SAMRÅDSREDOGÖRELSE

Detaljplan för fastigheten Harsyran 2 i Videdal i Malmö

Bifogad karta över E.ONs ledningar.

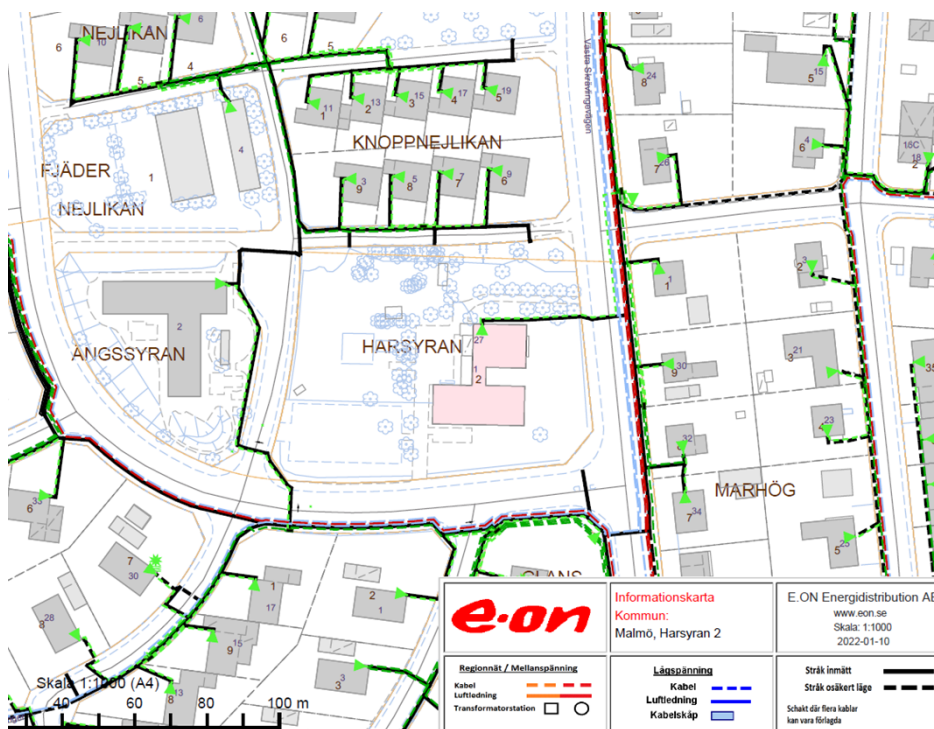
Inom fastigheten har E.ON en serviskabel in till byggnaden, se bifogad karta.

Innan markarbete påbörjas måste kabelns exakta lägen säkerställas. Kabelvisning beställs kostnadsfritt i fält via vår kundsupport 0771-22 24 24, se även vår hemsida: www.eon.se/privat/kundservice/skydda-ledningar-och-djur/grava-nara-ledning.html

I planbeskrivningen framgår det att befintlig byggnad ska rivas. Innan rivning måste serviskabeln tas ur drift och kopplas ur, kontakta kundsupport innan rivning.

För elledning i mark får byggnad eller annan anläggning inte utan ledningsägarens medgivande och lämnade instruktioner uppföras på närmare avstånd än 3 meter från markkablarna. Inte heller får utan ledningsägarens medgivande upplag anordnas eller marknivån ändras ovanför markkablarna, så att reparation och underhåll försvåras.

Synpunkten har noterats och exploatören är informerad.
